Spett.le **COMUNE DI POGGIO RENATICO**
AREA GESTIONE DEL TERRITORIO
Ing. Samantha Gessi

OGGETTO: art. 27-bis D.Lgs. 152/2006, art. 15 L.R. 4/2018. SALVATORE PV 4 SRL - Istanza di avvio del procedimento unico di Valutazione di Impatto Ambientale per il progetto per la realizzazione di un impianto per la produzione di energia elettrica alimentato da fonti rinnovabili "MINERVA" presentato da SALVATORE PV 4 SRL, localizzato nel Comune di Poggio Renatico (FE).
Nota di trasmissione delle integrazioni richieste a seguito Verifica completezza documentale

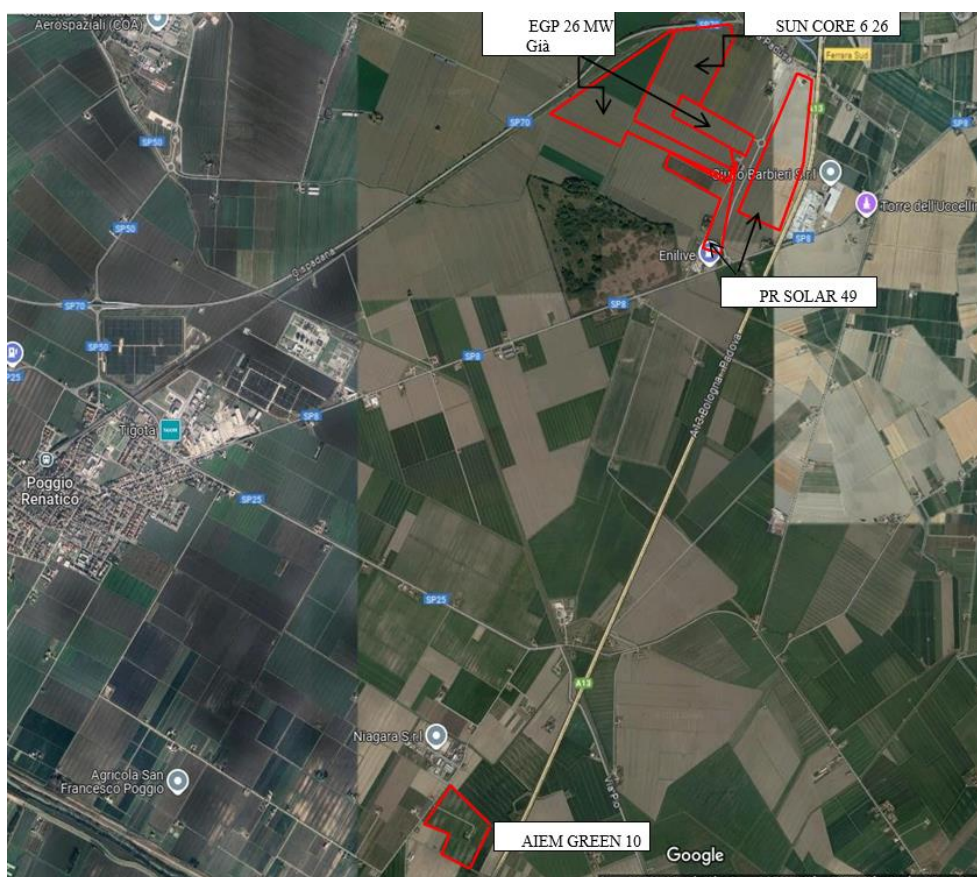
Come noto, nell'area di Via Sabbioni è in corso di autorizzazione un altro impianto fotovoltaico di potenza pari a 9.734 Kw – Proponente AIEM GREEN srl. In più nella zona limitrofa al sottocampo Nord, oltre agli impianti identificati dal Proponente ed in corso di autorizzazione, ne sono presenti altri sul territorio comunale, come riportato nell'immagine seguente:

Si ritiene, quindi, che sia da valutare l'impatto cumulativo con gli altri impianti."

Come indicato al comma 1 dell'art. 22 del Dlgs 152/2006 *"lo studio di impatto ambientale è predisposto dal proponente secondo le indicazioni e i contenuti di cui all'allegato VII alla parte seconda"* del suddetto decreto. In tale allegato è previsto che siano descritti i probabili impatti ambientali rilevanti del progetto proposto, dovuti ***"al cumulo con gli effetti derivanti da altri progetti esistenti e/o approvati, tenendo conto di eventuali criticità ambientali esistenti, relative all'uso delle risorse naturali e/o ad aree di particolare sensibilità ambientale suscettibili di risentire degli effetti derivanti dal progetto"***.

La logica di quanto su enunciato è che non ha senso che in presenza di progetti non ancora autorizzati, un proponente, anche se a conoscenza della presentazione dell'istanza e quindi della procedura in corso, ne valuti l'impatto cumulativo ancor prima di essere certo della loro autorizzazione.

Nello studio di impatto ambientale in merito agli impatti cumulativi, quindi, dovrebbero essere considerati gli interventi realizzati e quelli autorizzati.

L'elaborato SAPV4-FV-PA-R12-00 sottomesso con l'istanza valuta gli impatti cumulativi che potrebbero insorgere a seguito della realizzazione del progetto in esame stante altri progetti esistenti e/o approvati nelle vicinanze dell'impianto di che trattasi.

Sono stati quindi presi in considerazione i seguenti progetti esistenti/in fase di realizzazione/autorizzati nei pressi dell'impianto in progetto:

- impianto per la produzione di energia solare denominato "F. Uccellino" di potenza pari a 25,75 MWp proposto da Enel Green Power Italia srl;
- impianto per la produzione di energia solare denominato "Poggio Renatico" di potenza pari a 8,011 MWp proposto da Seven Seas srl;
- ampliamento dell'autostrada A13;
- impianto per la produzione di biometano sulla SP8 di cui all'Autorizzazione Unica DET- AMB_2022-5056 dell'11/10/2021 richiesto dalla ditta Smart Green Energy Srl;
- adeguamento di impianto di compressione sottoposto a verifica di assoggettabilità a VIA richiesto da SNAM Rete Gas S.p.A.

Nell'analisi non sono stati considerati gli impianti indicati da codesta Amministrazione, ossia:

- impianto per la produzione di energia solare denominato "FERRARA SUD" di potenza pari a 49,392 MWp proposto da PR SOLAR srl;
- impianto per la produzione di energia solare denominato "SUNCORE 6 POGGIO RENATICO" di potenza pari a 25,289 MWp proposto da SUN CORE 6 srl;
- impianto per la produzione di energia solare di potenza pari a 9,734 MWp proposto da AIEM GREEN srl;

in quanto detti impianti non sono esistenti e/o approvati. Infatti, ad oggi i primi due impianti risultano essere in Valutazione di Impatto Ambientale al Ministero dell'Ambiente e della Sicurezza Energetica mentre per il terzo è in corso un procedimento di Autorizzazione Unica Regionale.

A detta della scrivente, nell'analisi degli impatti cumulativi sono stati presi in esame tutti i progetti autorizzati/in fase di realizzazione/esistenti come previsto dalla normativa.

Se a seguito di questo chiarimento, Codesta Amministrazione ritenesse comunque opportuno integrare lo studio con i suddetti impianti, sarà cura del proponente procedere in tal senso nel corso dell'istruttoria vera e propria a seguito dell'avvio del procedimento.
